PREVOST

**BULLETIN
DE
GARANTIE**

Bg10-30

DATE : JUILLET 2010	SECTION : 12 - Freins
EXPIRATION: JUILLET 2012	
SUJET : RELOCALISATION DU CÂBLE ABS ET ATC DANS LE PASSAGE DE ROUES ARRIÈRE

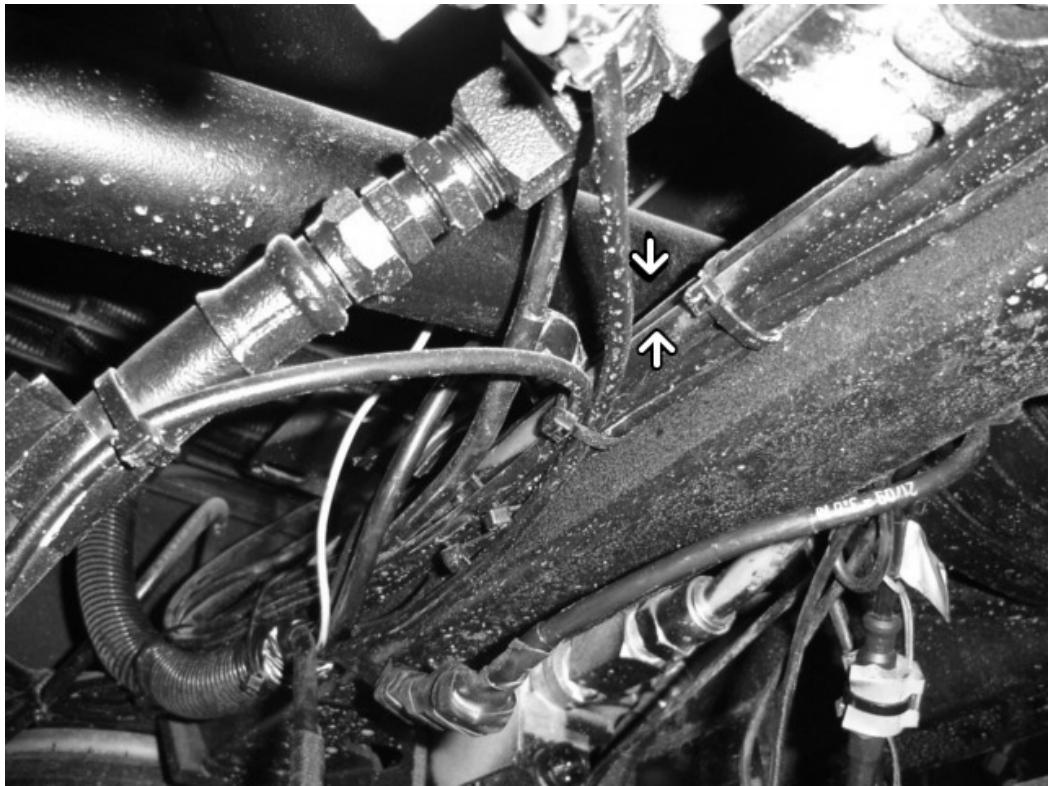
Sur les véhicules visés par ce bulletin, l'emplacement du câble ABS et ATC sur la traverse horizontale de structure augmente la possibilité qu'il soit endommagé. Un pincement ou la coupure du câble ABS et ATC peut provoquer une défectuosité du système ou l'allumage du témoin lumineux du tableau de bord.

Cette condition peut se produire quand l'essieu moteur est relevé et l'essieu porteur est abaissé au maximum, la barre d'accouplement longitudinal supérieure de l'essieu porteur peut alors s'appuyer contre la traverse structurale et endommager le câble.

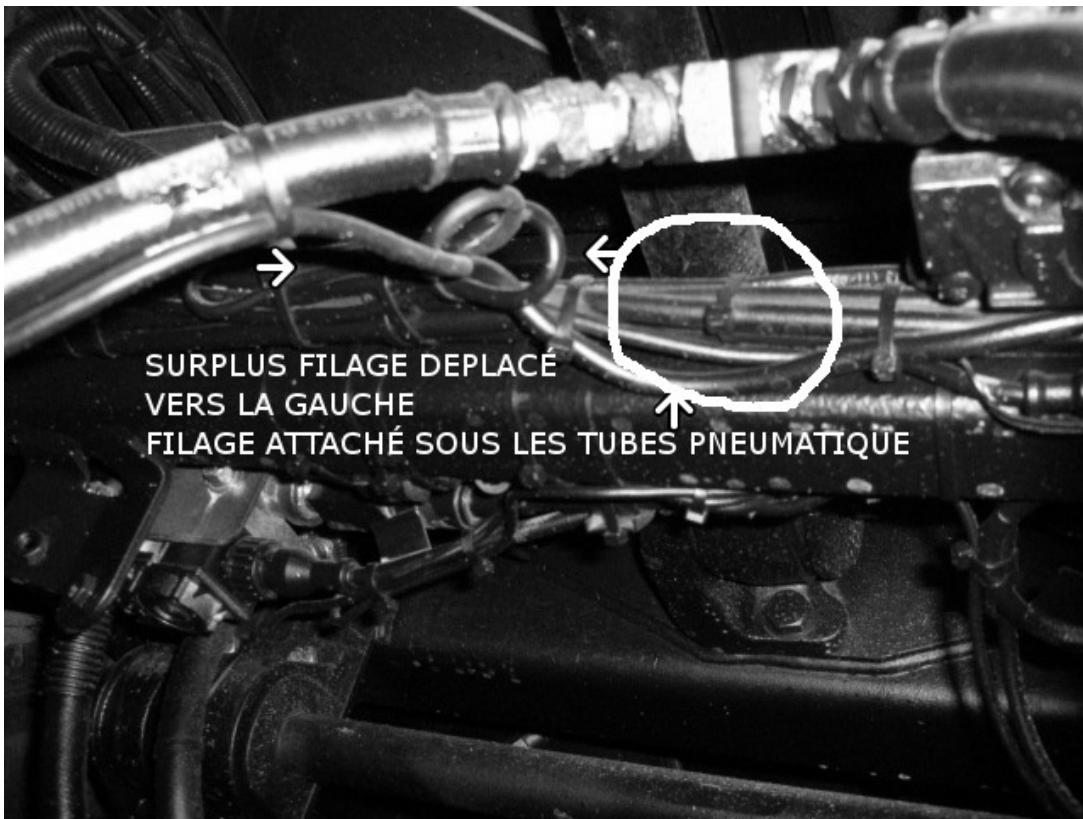
1. Dans le passage de roues arrière, localiser le câble ABS et ATC sur la traverse horizontale de structure.

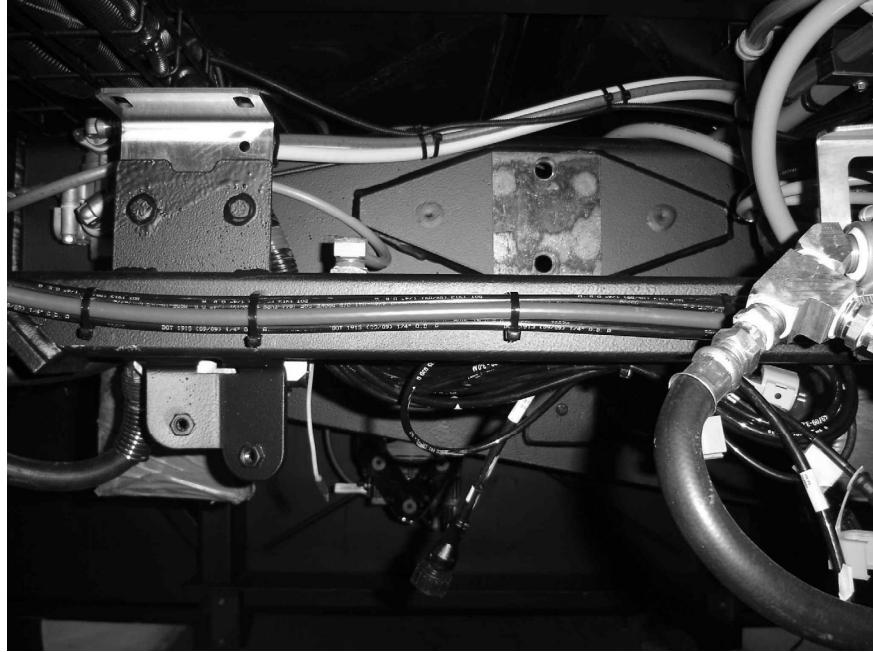
2. Afin de prévenir le contact entre la barre d'accouplement longitudinale et le câble ABS et ATC, vérifier que le câble est attaché sous les tubes pneumatiques et non au-dessus.

- Repositionner le câble ABS et ATC sous les tubes pneumatiques si nécessaire.

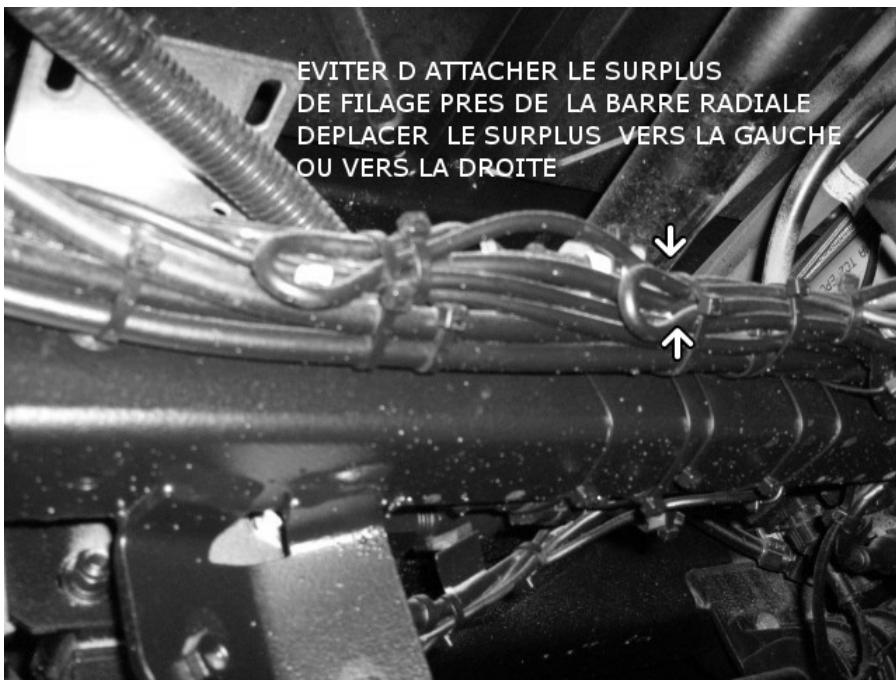
Éviter d'attacher l'excédent de câble directement sous la barre d'accouplement longitudinale.
